# VKPC 95898

Technische Informationen – März 2011

HYUNDAI Elantra, i20, i30, i30 CW Kombi  
KIA Carens II, Cerato, CEE'D Fließheck, CEE'D Kombi, SOUL

WEITERENTWICKLUNG DER KONSTRUKTION VON ERSTAUSRÜSTER/SKF  
VKPC 95872 wird ersetzt durch VKPC 95898.

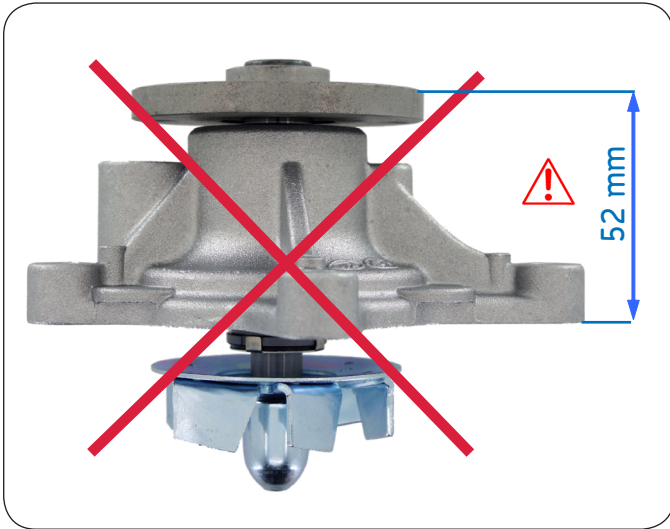
Der Erstausrüster HYUNDAI hat die Konstruktion der Wasserpumpe der frühen Automodelle geändert.

HYUNDAI liefert die alte Wasserpumpe – entsprechend VKPC 95872 – nicht mehr aus, die in Systemen der Jahre 2000-2006 eingesetzt wird. HYUNDAI empfiehlt, die alte Wasserpumpe durch die neue, weiterentwickelte Konstruktion zu ersetzen und eine neue Riemenscheibe zu installieren, um korrekte Ausrichtung und Passung des Riemens sicherzustellen.

SKF bietet die äquivalente Wasserpumpe zusammen mit der Riemenscheibe gemäß den Spezifikationen der Fahrzeughersteller an, um der Anweisung von Hyundai entsprechend die alte Konstruktion abdecken zu können.

## NEUE RIEMENSCHNEIBENKONSTRUKTION

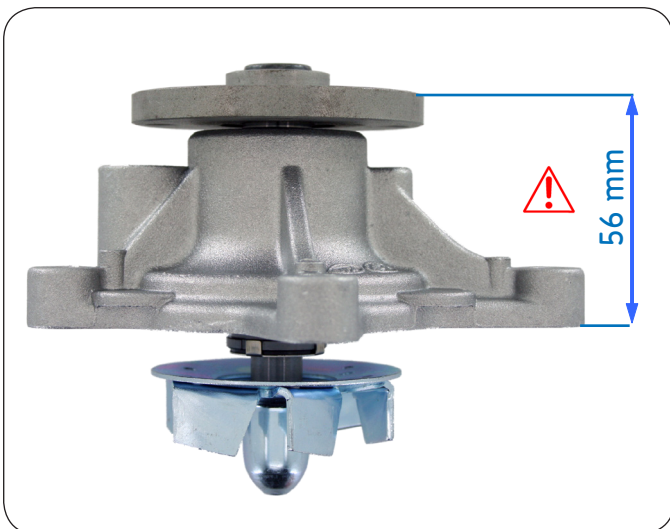
Neue Riemenscheibe erforderlich, um korrekte Ausrichtung des Riemens sicherzustellen
